Friedhof Buntentor

Vorentwurfsplanung

Karsten Schmidt, Umweltbetrieb Bremen – Bereich Planung und Bau

Öffentliche Sitzung Nr. 24/11-15 des Ausschusses „Sanierungsgebiete Hohentor, Huckelriede, Aktive Stadt- und Ortsteilzentren“ des Beirates Neustadt
am Dienstag, den 10. Februar 2015, um 18:00 Uhr

2. Vorfeld Kapelle

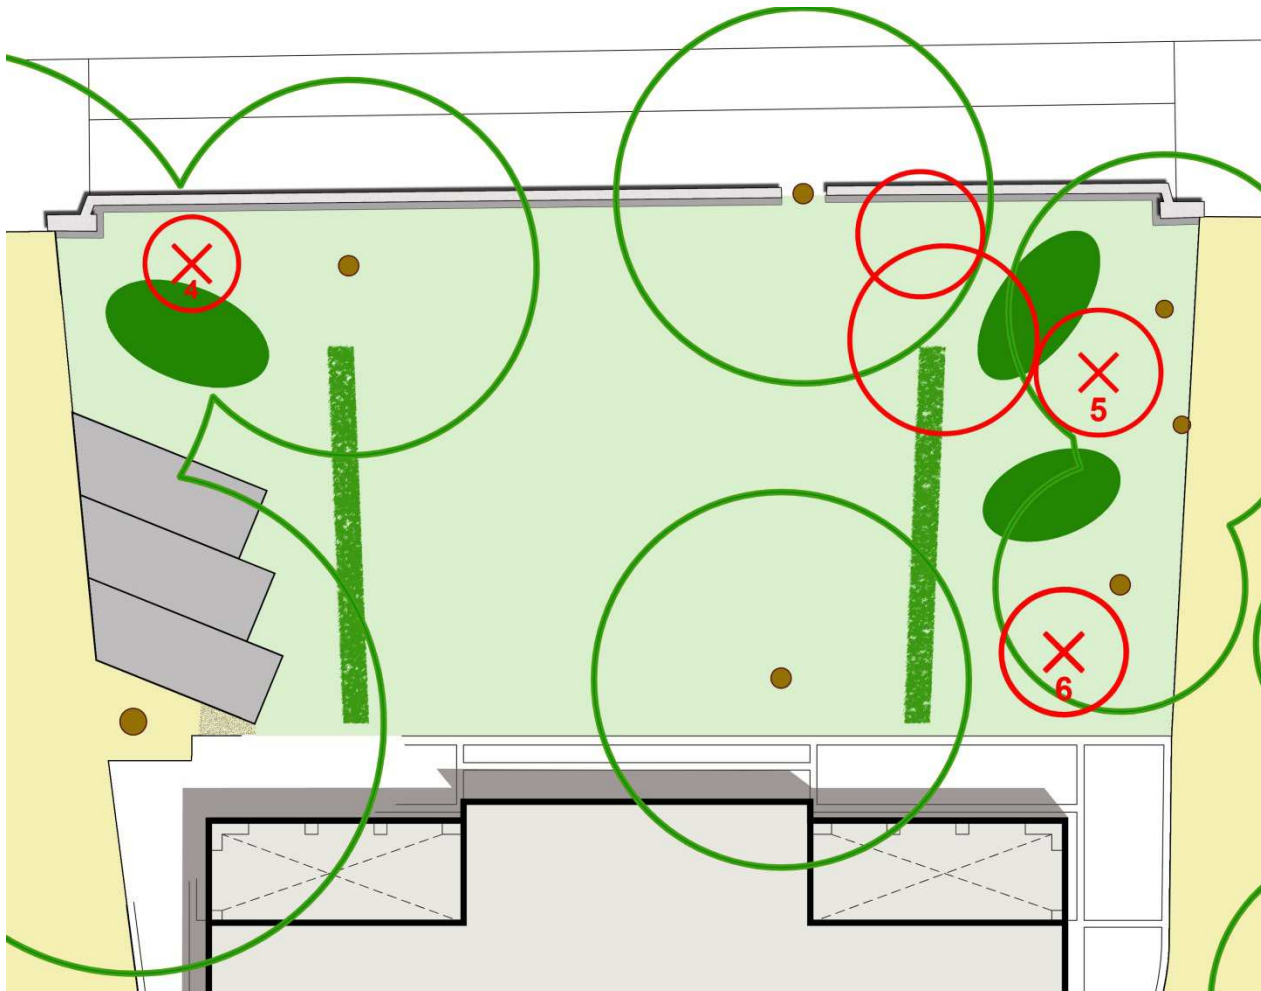
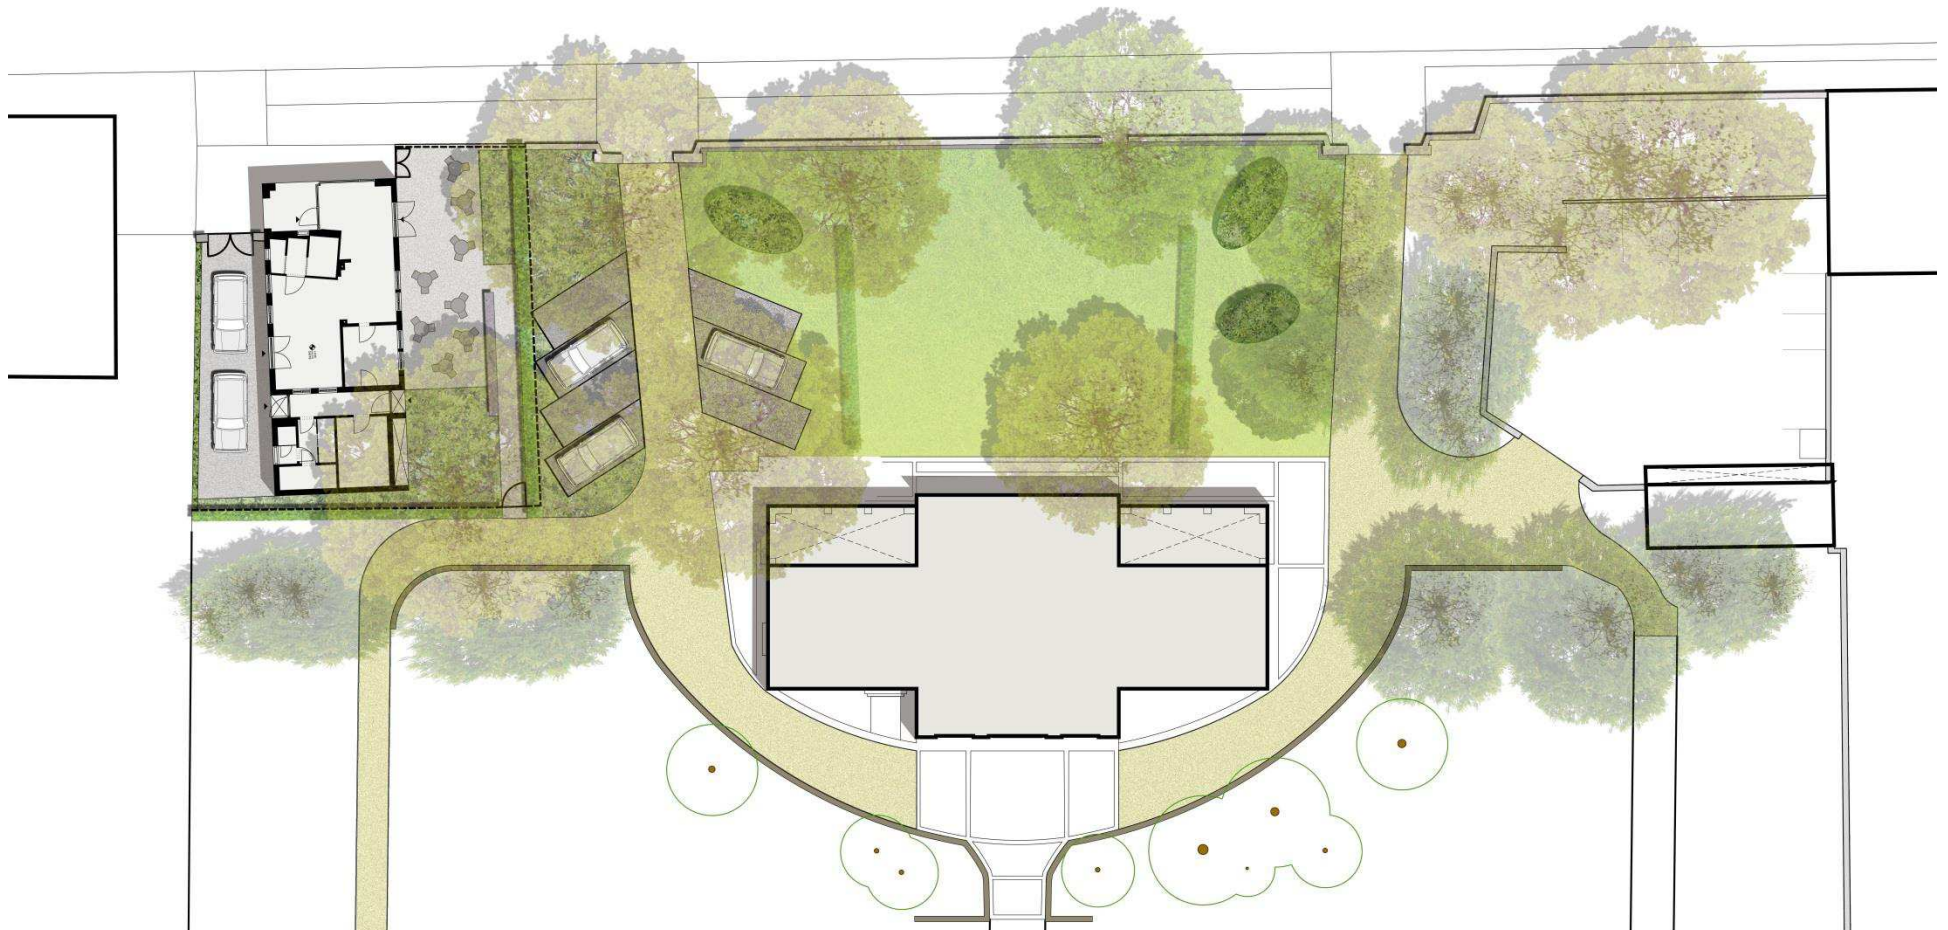
Die Entfernung von Gehölzen im Vorfeld der Friedhofskapelle wird ausdrücklich begrüßt, da so eine bessere Wirkung des Bauwerks in den Straßenraum hinein erreicht wird. **Auch die geplante Neuordnung der gärtnerischen Gestaltung vor der Kapelle** mit zwei niedrigen Heckenzügen, die das Gelände ordnen, die Symmetrie betonen und zukünftigen Fehlentwicklungen vorbeugen, **ist gut mit denkmalpflegerischen Gesichtspunkten vereinbar.**

3. Wegeverbindung zwischen Kornstraße und Buntentorsteinweg (Tor Kornstraße)

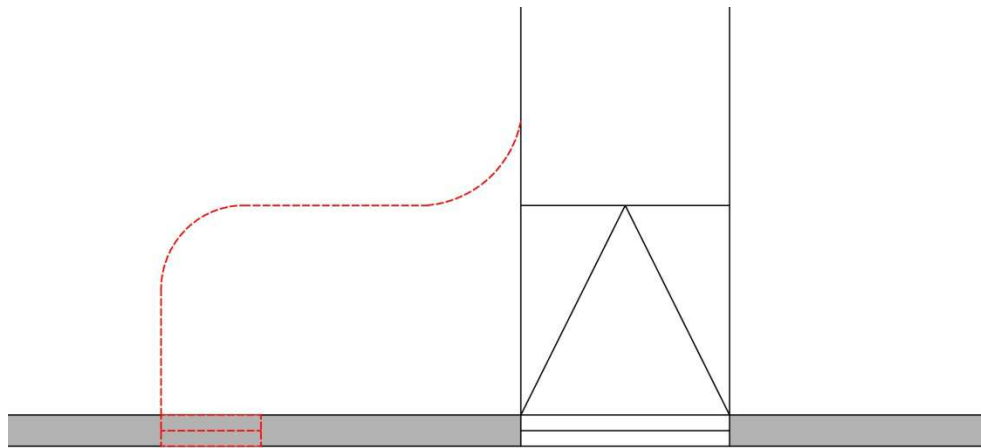
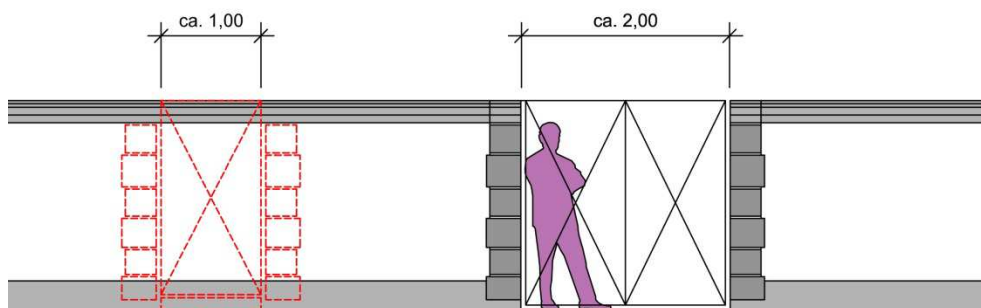
Die geplante Erweiterung des Durchgangs an der Kornstraßen-Mauer stößt auf keine grundsätzlichen denkmalpflegerischen Bedenken. Der neu entstehende Bezug auf die seitliche Wegeachse wird positiv gesehen. Auch die angedachte Öffnung eines weiteren Zugangs unter Bezug auf die Haupt-Wegeachse des Friedhofs ist für die Denkmalpflege gut akzeptabel; sie steht aber zurzeit bis auf weiteres aus finanziellen Gründen nicht zur Debatte.“
